外部事象影響（外部火災）航空機落下火災の離隔距離について

令和2年8月6日
日本原子力研究開発機構
原子力科学研究所

【R2.7.13 審査会合コメント】

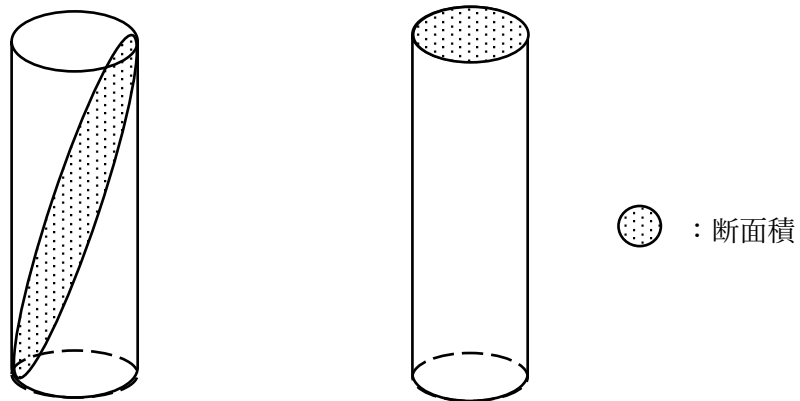
航空機落下による火災の影響評価の計器飛行方式について、標的面積を単位面積に変更したこと及び排気筒を包絡する正方形と評価したこと、それぞれが離隔距離に及ぼす変化量を説明すること。

計器飛行方式民間航空機については、「実用発電用原子炉施設への航空機落下確率に対する評価基準について」に基づき、飛行場での離着陸時における落下事故時には投影断面積を、航空路を巡航中の落下事故時には水平断面積を標的面積としている。排気筒は構造上投影断面積(0.000146km²)に比べ水平断面積(0.00002km²)が非常に小さい。許可時には評価を保守的にするため離着陸時及び巡航中の両航空機落下時の確率を単純に合算した値が、その小さい水平断面積に落下すると仮定し、 1×10^{-7} 以上となる面積を算出していたため、離隔距離が短くなっていた。しかし、異なる条件（標的面積）で算出した確率を単純に合算するよりも、同一の条件（単位面積）によって算出した確率を合算する方が、評価として適切であると考え、変更を行った。

排気筒投影断面積 モデル図

排気筒水平断面積 モデル図
